Parecer da Comissão de Avaliação

Plataforma Logística de Castanheira do Ribatejo (PLCR)

Processo de AIA nº 1490/2021

PARECER DA COMISSÃO DE AVALIAÇÃO

Figura 10 - Extrato da modelação - cenário de ocorrência de cheia centenária no rio Tejo - situação atual.

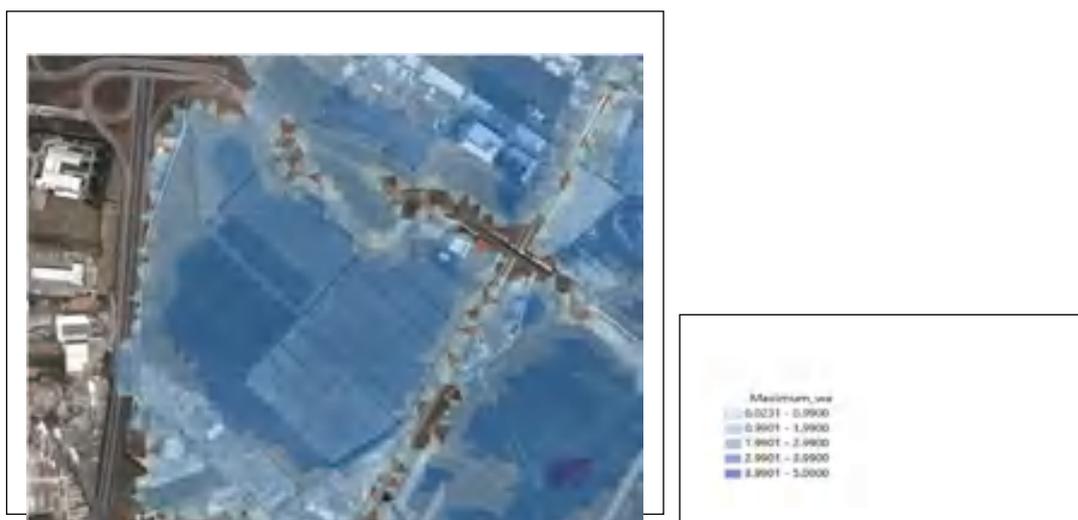
Assim, com base na informação de suporte disponível, em resultado do recente exercício de modelação efetuado, é possível concluir que a área do projeto em apreço é totalmente inundável, tendo sido obtida a delimitação do espriamento da cheia conforme extrato seguinte.

No que respeita à área envolvente do projeto, e tendo presente os resultados do exercício de modelação referido, verifica-se, com a realização do aterro previsto no projeto, com cotas de topo que impedem o espraiamento da cheia na área do projeto, um aumento das profundidades da água na área envolvente em zona inundável, com agravamento do risco associado. Destaca-se pela relevância e vulnerabilidade, nomeadamente, os impactes nas edificações localizadas na proximidade a norte: complexo industrial Atral-Cipan e Escola Básica da Vala do Carregado.

Figura 1 - Localização dos elementos de projeto
(Aditamento - Anexo 30 - 01-050-EX-AR-LI-LT-010-E)

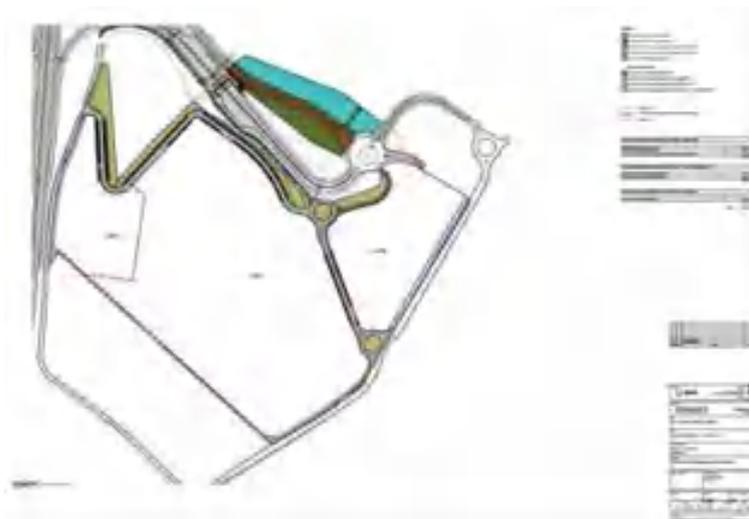
Atendendo a que o terreno onde será desenvolvido o projeto se encontra a cotas variáveis entre os 2,0 e 3,8, estando inserido em área inundável, será necessário proceder à elevação das cotas do terreno na área a edificar, pelo que se prevê uma elevada movimentação de terras. Os valores estimados de escavação e aterro são:

Em sede de Audiência de interessados o proponente apresentou alegações à proposta de desconformidade do EIA que, relativamente às movimentações de terras apresentou a localização das áreas dos «aterros estimados para obra» implantada sobre ortofotomapa e indica o estado de execução dos depósitos nas referidas áreas:

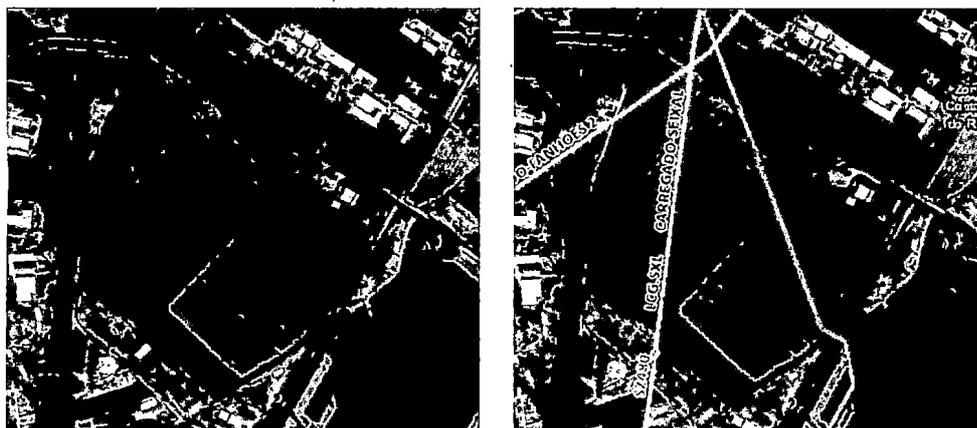
Relativamente ao projeto em consulta pública, na área de intervenção do projeto existem diversas infraestruturas da RNTGN e da RNT cuja servidão é cruzada, nomeadamente:

- Linha 01000 do Gasoduto Setúbal - Leiria (Lote 1).

- LMAT com faixa de servidão de 50 m:
 - Linha Carregado-Seixal, a 220 kV;
 - Linha Carregado - Fanhões 2, a 220 kV.

Atualmente o Promotor tem em desenvolvimento a proteção do gasoduto mediante a construção de uma estrutura em betão armado de modo a ser acautelada a compatibilidade entre aquela infraestrutura de transporte de gás em alta pressão com o loteamento/arruamentos, sendo assim dado cumprimento ao previsto na Portaria n.º 142/2011, de 6 de abril.

1. Deve ser garantida a servidão da RNTGN definida no Decreto-lei n.º 11/94, de 13 de janeiro;
2. O promotor deverá concluir a proteção do gasoduto com a estrutura de betão armado validada pela REN e com o adequado acompanhamento da sua construção pela REN;
3. Antes do seu licenciamento deve ser enviada à REN a implantação das construções a estabelecer nas zonas de servidão das infraestruturas da RNTGN e RNT para verificação da compatibilidade e de garantia de acesso às infraestruturas para trabalhos de conservação/manutenção;
4. Qualquer trabalho a realizar na proximidade das infraestruturas da RNTGN e RNT deve ser acompanhado por técnicos da REN, para garantia das condições de segurança, quer da instalação, quer dos trabalhos a realizar pelo promotor. Para esse efeito, a REN deve ser informada da sua ocorrência com pelo menos 15 dias úteis de antecedência.

Plataf Log Castanheira do Ribatejo.dwg

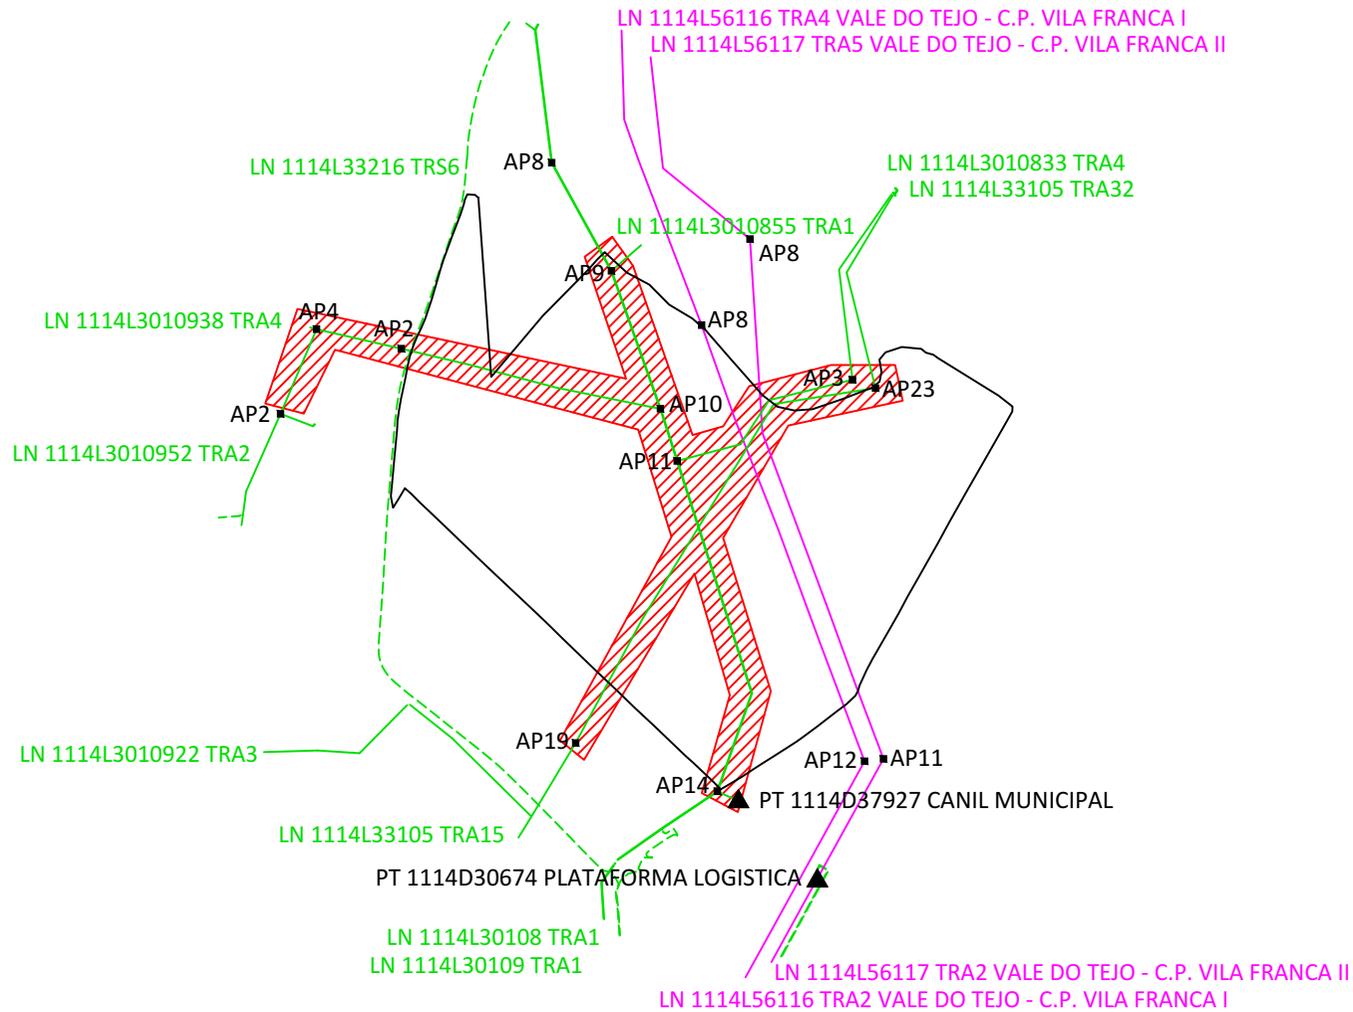
Verifica-se que a Área do Estudo de Impacte Ambiental (EIA) do Projeto (conforme Planta em Anexo), interfere ou tem na sua vizinhança, infraestruturas elétricas de Alta Tensão e Média Tensão, integradas na Rede Elétrica de Serviço Público (RESP) e concessionadas à E-REDES.

Em Alta Tensão a 60 kV, a referida área é atravessada pelos traçados aéreos das Linhas (1) “LN 1114L56116 Vale do Tejo - C.P. Vila Franca I” (TRA2|AP8-AP12) e (2) “LN 1114L56117 Vale do Tejo - C.P. Vila Franca II” (TRA3/4/6|AP8-AP11) (conforme Planta em Anexo).

Encontra-se prevista a desmontagem de diversos traçados aéreos dos atravessamentos e aproximações de várias das mencionadas Linhas de Média Tensão a 30 kV (conforme zona a tracejado indicada na Planta em Anexo).

- (iv) assegurar na envolvente dos apoios das linhas, uma área mínima de intervenção de 15 m x 15 m;
- (v) não consentir, nem conservar neles, plantações que possam prejudicar essas infraestruturas na sua exploração.
